# 関西電力株式会社からの高浜発電所4号機 蒸気発生器伝熱管の損傷に係る報告に対する 評価及び今後の対応について

令和元年12月25日  
原子力規制委員会

SG伝熱管信号指示箇所概要図 (SG管支持板部)

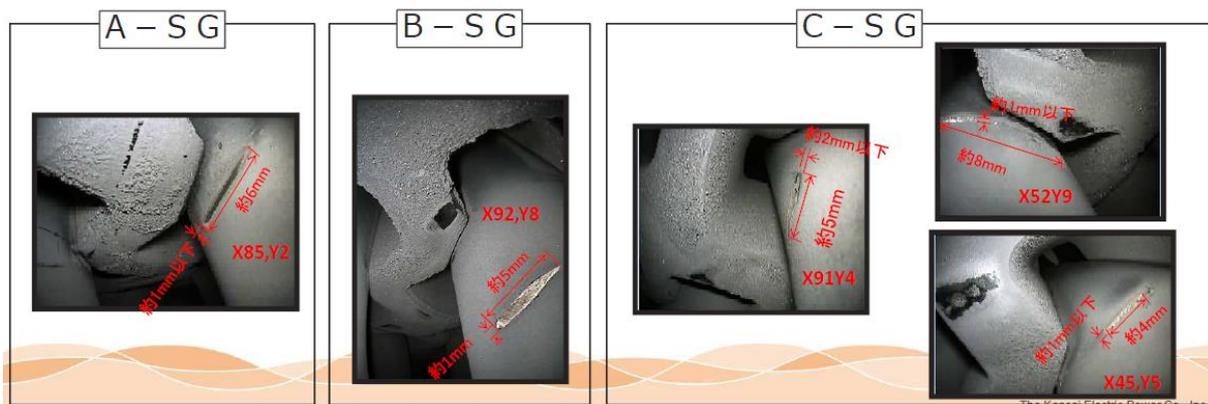
ECTで減肉とみられる信号指示が認められたSG伝熱管について、2次側から小型カメラによる外観観察を行ったところ、当該信号指示が認められた箇所に摩耗痕が確認された。（別紙1参照）

海外 (米国) における異物によるSG伝熱管外面減肉事象 (ガスケット片による減肉)

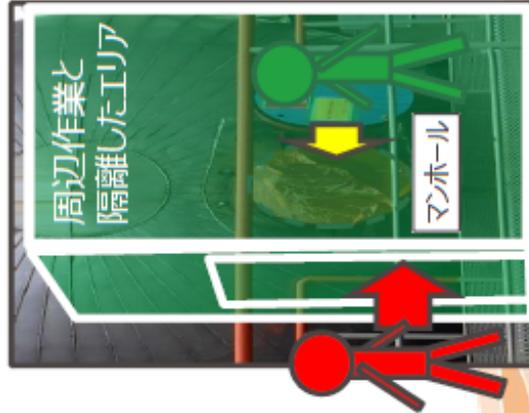
海外では、ガスケット片やワイヤ等の異物により、複数のSG伝熱管の外面において減肉した事例が多数報告されていることを確認した。（別紙2参照）

(脱気器タンクの例)

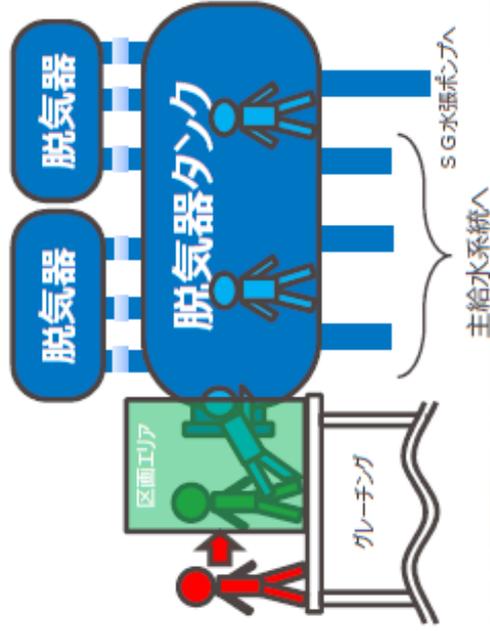
機器の開口部に周辺作業と隔離した区画エリアを設けることで、異物の混入防止を図る。

再発防止対策については、2. 5のとおり、周辺作業との隔離エリアの設置、作業服の着替え、ファイバースコープによる異物確認等の異物混入防止対策を徹底するとともに、これらの対策については、関西電力自らが異物確認に立ち会うことに加え、定期的な現場パトロール等により管理強化を行うとしており、推定原因から妥当であると評価する。
